COMMISSION DU VIEUX PARIS

PROCÈS-VERBAL

de la séance du mardi 2 mai 2000

Fig. 14. – Hôtel particulier 8, rue Christophe Colomb (8' arr.) : vue partielle d'un décor intérieur (Cliché C. Rapa-CVP).

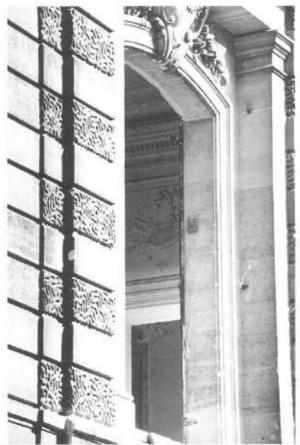
- Au 2, rue Vaneau et 61, rue de Varenne (7° arr.) (00.V.0009), il s'agit de rétablir un comble brisé à la place de l'actuelle surélévation, conformément au plan de sauvegarde.
- Le 9-17, rue d'Amsterdam, 43-51, rue de Londres et 24, rue de Vienne (8° arr.) (00.P.0019) est un bâtiment de la S.N.C.F qui doit être entièrement vidé. Il faudra le visiter avant de nous prononcer.
- Le 8, rue Christophe Colomb (8° arr.) (00.V.0018) est un ancien hôrel particulier de la famille de Chabrillant en cours de rénovation. Lors de la séance du 3 mars 1998, nous avions demandé que les décors soient conservés mais notre vœu ne semble pas avoir été suivi. Une visite s'impose (fig. 13 et 14).
